新竹縣政府工程查核代表照片表

拍攝日期：111.04.22.

工程名稱：新竹縣竹東鎮東峰路 588 巷道路下邊坡崩坍災後復建工程

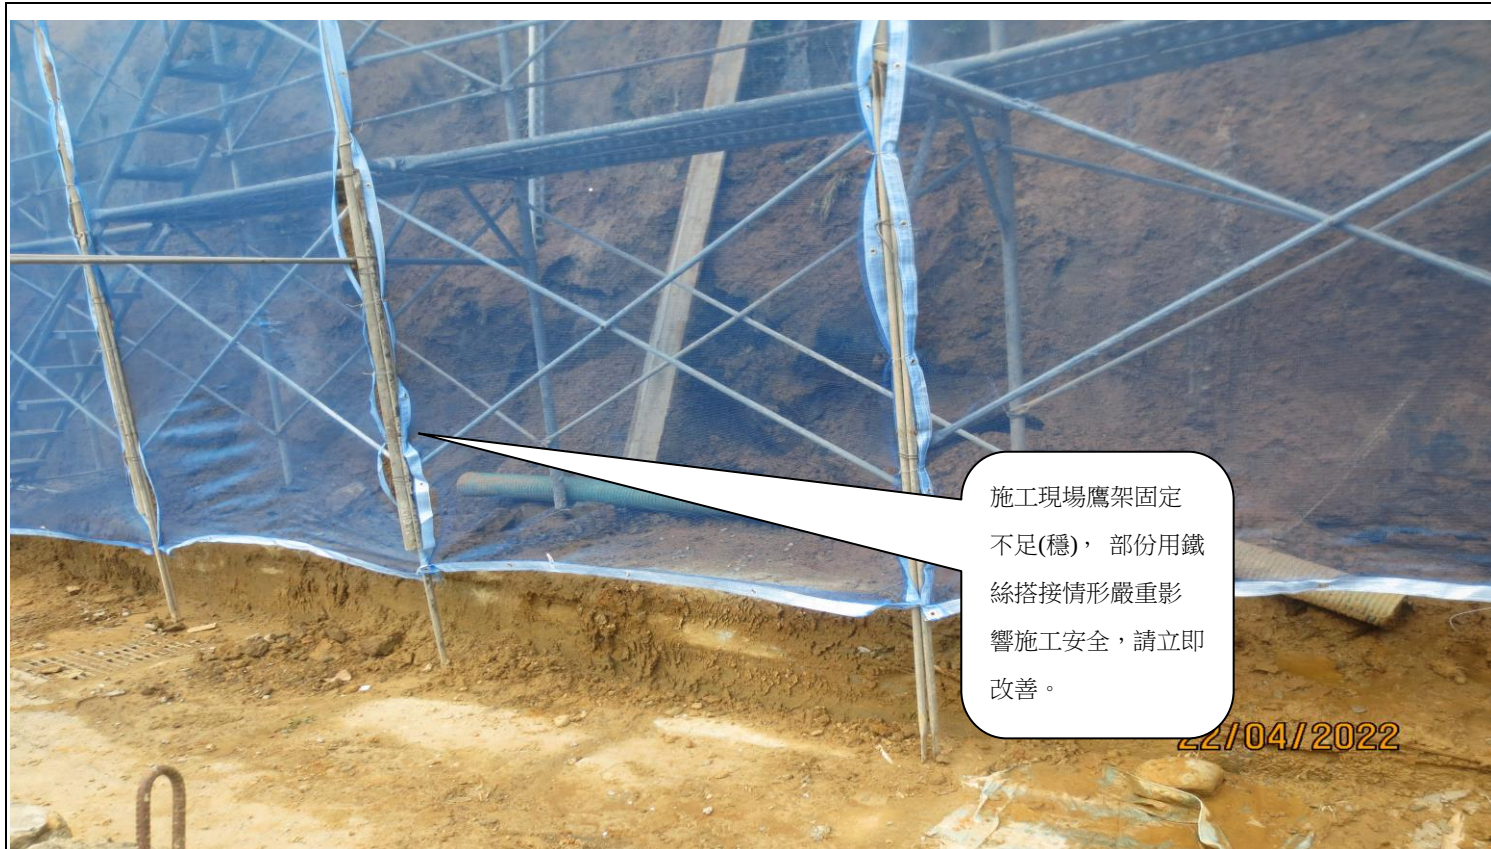
工程告示牌，置放之相關位置不符規定(建議放置明顯處)，請即刻改善。
